**КОЛОНКИ НАПРАВЛЯЮЩИЕ ДЛЯ КОКИЛЕЙ
С ЖИДКОСТНЫМ ОХЛАЖДЕНИЕМ****Конструкция и размеры**

**ГОСТ
21091—75**

Изменение № 1 ГОСТ 21091—75 Колодки направляющие для кокилей с жидкостным охлаждением. Конструкция и размеры

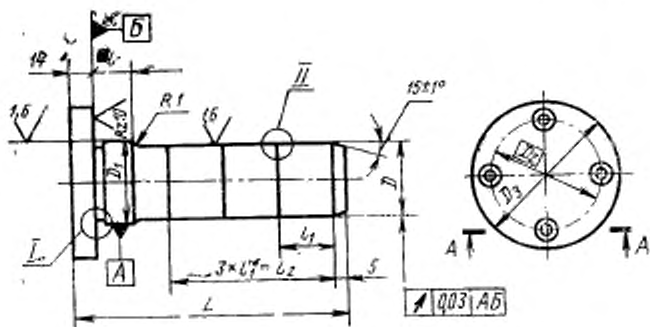
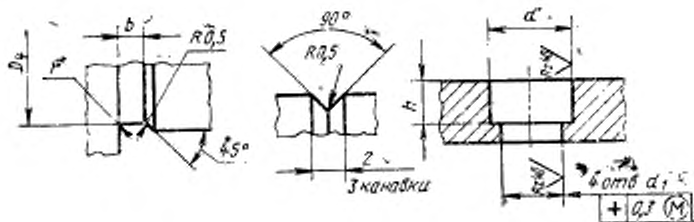
Пункт 1. Чертеж. В обозначении допуска расположения (в рамке) заменить

знаки + на  ;

таблица. Заменить обозначения предельных отклонений: X_3 на f_9 , Pr_1 на u_8 ; заменить наименование графы: «Теоретическая масса, кг» на «Масса, кг, не более».
